Préfet de Pas-de-Calais

dossier n° PC 062 497 19 00030

pour : la construction d'un parc photovoltaïque

Réponse à la demande de pièces manquantes du 19/12/2020

Figure 1 - Equipements et installations sur le site du projet

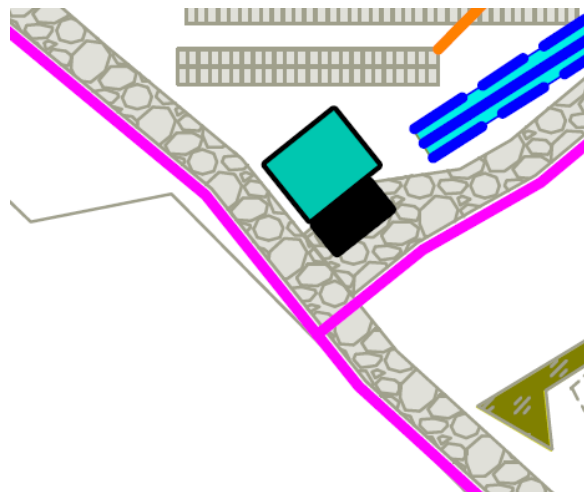
- **PC 2 : - faire apparaître l'ensemble des réseaux et leurs points de raccordement. En cas d'impossibilité, fournir un plan complémentaire.**
  - **Faire figurer les bassins éventuels de stockage d'eau utilisable comme défense incendie (mentionner dans la PC4), vérifier dans l'intégralité des documents la cohérence des volumes (60 ou 120 m3)**

## **Bassins de stockage d'eau :**

Les bassins de stockage d'eau déjà existants sur le site sont identifiés en couleur bleu ciel sur le plan ci-après. A noter que ces 2 bassins de stockage des eaux de ruissellement constituent également une réserve incendie pour l'ISDND. Leur usage est dissocié de la réserve incendie prévue dans le projet photovoltaïque. En ce sens, ils ne sont pas identifiés comme tels sur le plan de masse PC2 du projet.

Pour les besoins du projet solaire, une citerne incendie souple, de contenance 120 m<sup>3</sup>, est installée sur le site et identifiée sur le plan de masse PC2. Une aire de mise en aspiration (8m\*4m) permettant la mise en station d'un engin est modélisée sur le plan de masse PC2. Lors d'une réunion de présentation du projet photovoltaïque le 3 septembre 2019 dans les locaux du SDIS 62 à Saint-Laurent Blangy, le SDIS a validé que l'installation d'une seule citerne incendie de 120m<sup>3</sup> était suffisant sur la totalité du site.

Par ailleurs, le volume de cette citerne (120 m<sup>3</sup>) est corrigé dans l'intégralité des documents.

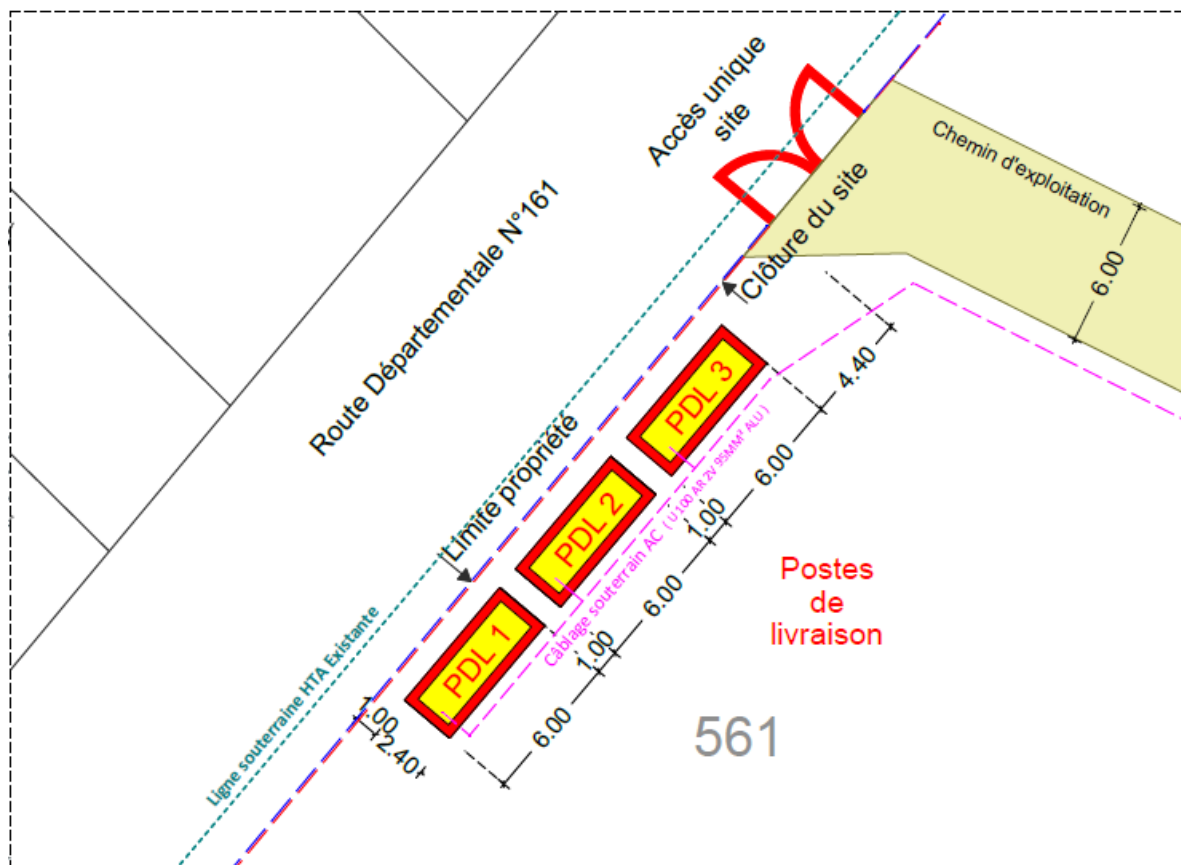
- Préciser les couleurs retenues pour le projet pour les modules (noir ou bleu) ainsi que les structures connexes (couleur acier ou aluminium) et enfin les postes préfabriqués.

Les modules seront de couleur bleu foncé, les structures seront de couleur grise et les postes préfabriqués de couleur claire (blanc cassé). L'étude d'impact et la PC4 sont actualisées en ce sens.
